改善箇所説明図

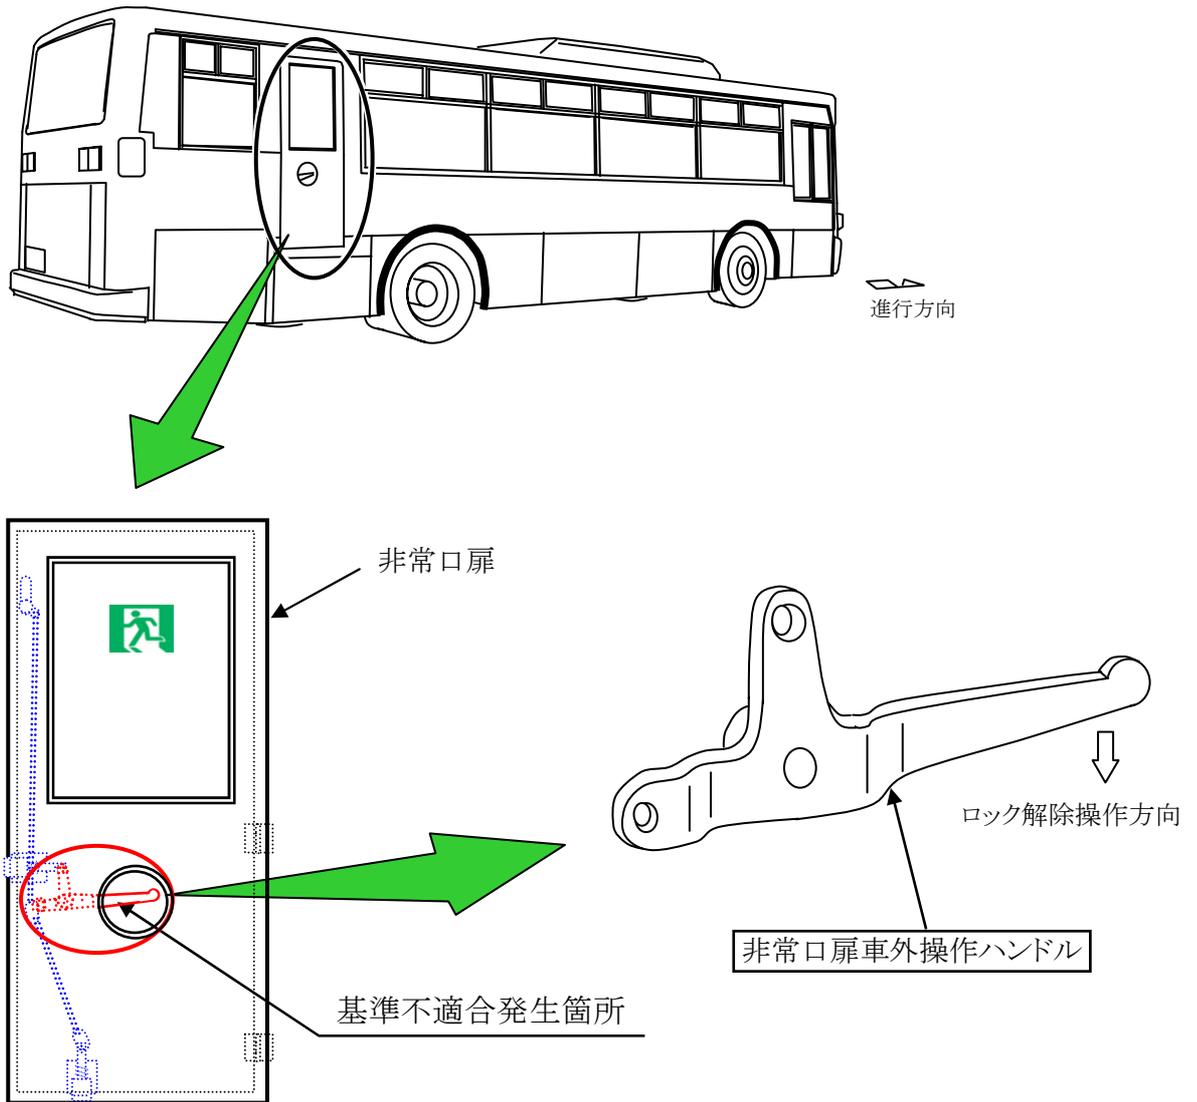
非常口扉の車外操作ハンドルの強度が不足しているため、当該ハンドル操作時、ロック解除前にハンドルを引張ると折損するものがある。そのため、車外より扉を開けることができなくなるおそれがある。

全車両、当該ハンドルを対策品に交換する。

識別：非常口扉車外操作ハンドルに白色ペイントを塗布する。
